Statinių vidaus gaisrinio vandentiekio sistemų projektavimo ir įrengimo taisyklių taikymo konsultacijos

NUOMONĖ PATEIKTA DEPARTAMENTO RAŠTUOSE (PASKUTINĖ REDAKCIJA 2018-10-31)

DEPARTAMENTO 2016-05-18 RAŠTAS NR. 9.4-1342 (9.6.E) KONSULTACIJOS DĖL PUNKTŲ TAIKYMO

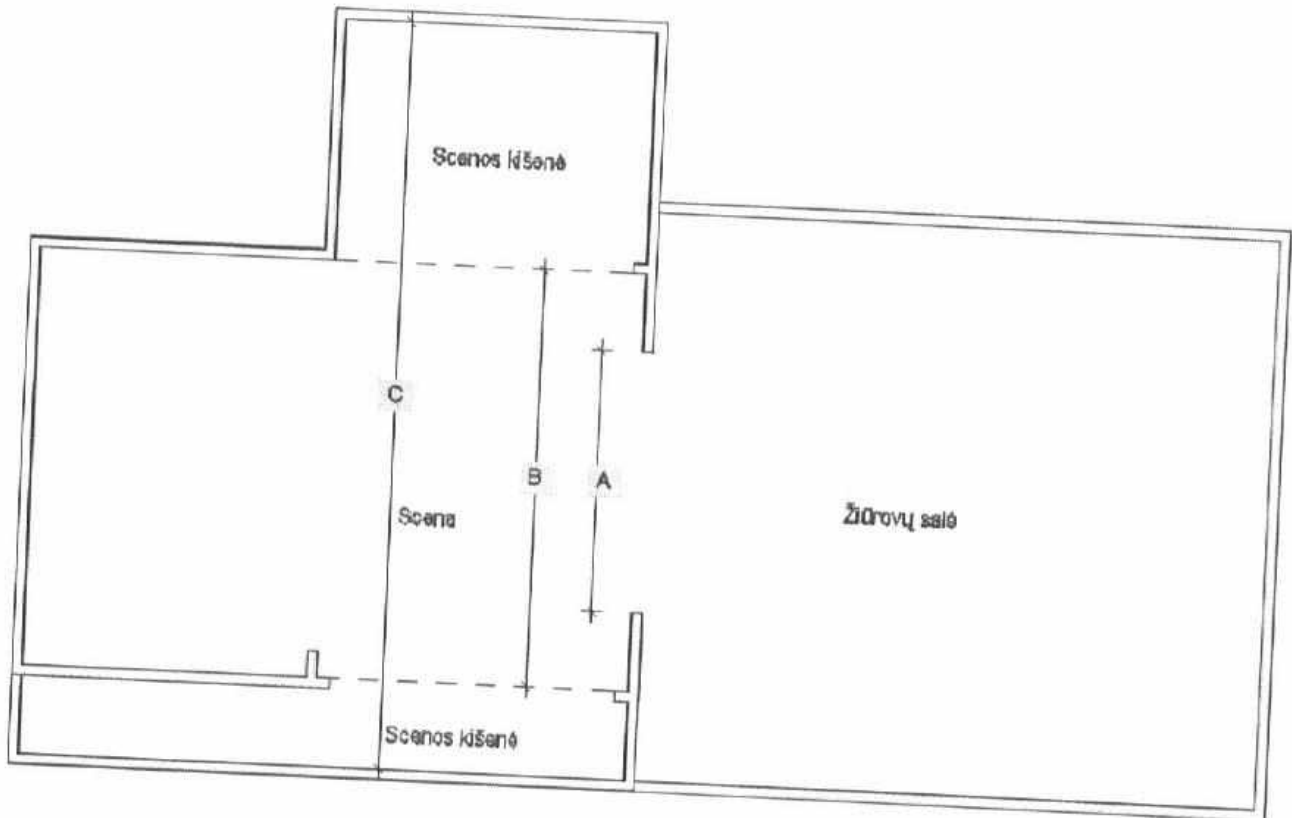
Pridekite paveikslą bei klausiate, kaip turi būti vertinamas scenos pločio matmuo, kuomet viršijus 17 m dydį, vadovaujantis Statinių vidaus gaisrinio vandentiekio sistemų projektavimo ir įrengimo taisyklių 61.3 punktu, kultūros paskirties pastatuose privaloma įrengti gaisrinių čiaupus, drenčerinius ir sprinklerinius įrenginius.

Atkreiptinas dėmesys, kad taisyklėse scenos pločio sąvoka neapibrėžiama. Tuo tarpu žinant, kad praеityje kilusių skaudžių gaisrų teatruose, koncertuose ir panašiuose renginiuose priežastis nulėmė pasirodymų metu naudojama ugnis, gaisrinės saugos pavojingumas sietinas ir su scenoje esančiomis užuolaidomis, įvairiomis degiomis dekoracijomis, todėl manome, kad teatrų, koncertų salių scenos pakylų pločio matmuo turi būti vertinamas pagal vietą, kurioje vaidinama ar koncertuojama ir tai atitiks B dydį Jūsų pridėtame paveiksle.
